INWESTOR	**Gmina Wrocław** **50-141 Wrocław, pl. Nowy Targ 1-8**
PRZEDSTAWICIEL INWESTORA	ZDiUM ZARZĄD DRÓG I UTRZYMANIA MIASTA WE WROCŁAWIU **Zarząd Dróg i Utrzymania Miasta** 53-633 Wrocław, ul. Długa 49 tel. 71 355 90 76 www.zdium.wroc.pl
JEDNOSTKA PROJEKTOWA	DRO-KOM BIURO PROJEKTOWE **DRO-KOM Damian Geisler** Rościsławice, ul. Łąkowa 8 55-120 Oborniki Śląskie **T, F** +48 71 310 95 39 **M** +48 502 289 071 **dro-kom@wp.pl, drokom@op.pl**
NAZWA ZADANIA	***PRZEBUDOWA DROGI W ZAKRESIE BUDOWY BUSPASA - UL. KRZYWOUSTEGO OD MOSTU NA RZ. WIDAWIE DO ZJAZDU Z PARKINGU PRZY C.H. KORONA WE WROCŁAWIU***
KATEGORIA OBIEKTU	***XXV, XXVI***
TEMAT OPRACOWANIA	***PROJEKT PRZEBUDOWY DROGI W ZAKRESIE BUDOWY BUSPASA - UL. KRZYWOUSTEGO OD MOSTU NA RZ. WIDAWIE DO ZJAZDU Z PARKINGU PRZY C.H. KORONA WE WROCŁAWIU***

BRANŻA	STADIUM DOKUMENTACJI	UMOWA
DOCELOWA ORGANIZACJA RUCHU - ANEKS	**PROJEKT WYKONAWCZY**	TXU/TRP/227/184/2019

do aneksu do projektu docelowej organizacji ruchu dla przebudowy drogi w zakresie budowy buspasa - ul. Krzywoustego (DK98) od mostu na rzece Widawie do zjazdu z parkingu przy C.H. Korona we Wrocławiu

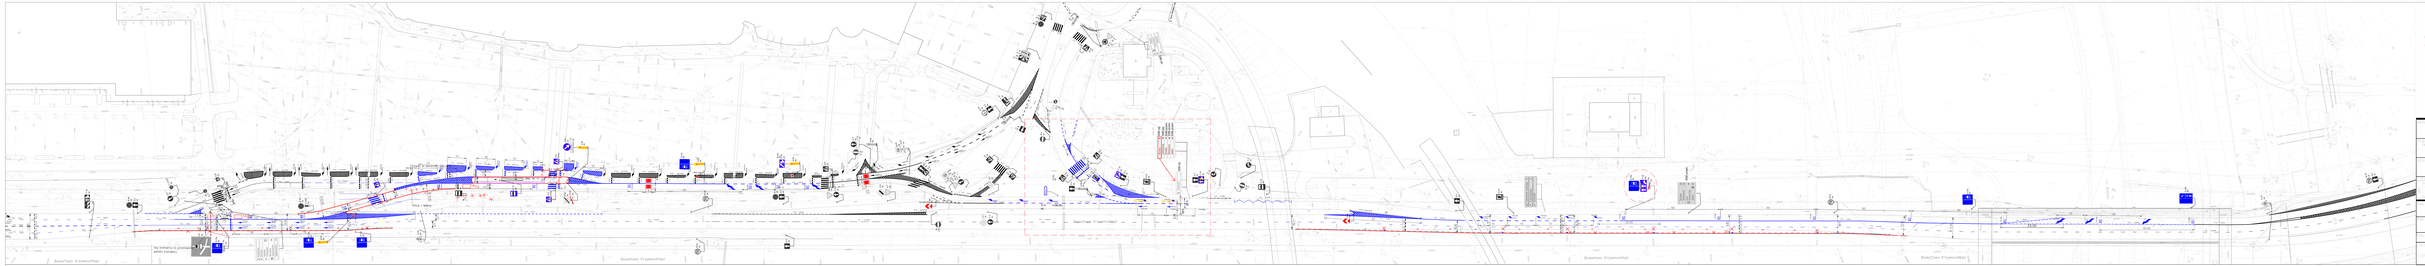
W ramach aneksu przeodziano korektę oznakowania poziomego i pionowego polegająca na dopuszczaniu wjazdu z ul. Krzywoustego na teren jezdni obsługującej parking przy C.H. Korona bezpośrednio z projektowanego bus-pasa (bez konieczności objazdu przez rondo na ul. Kowalskiej.
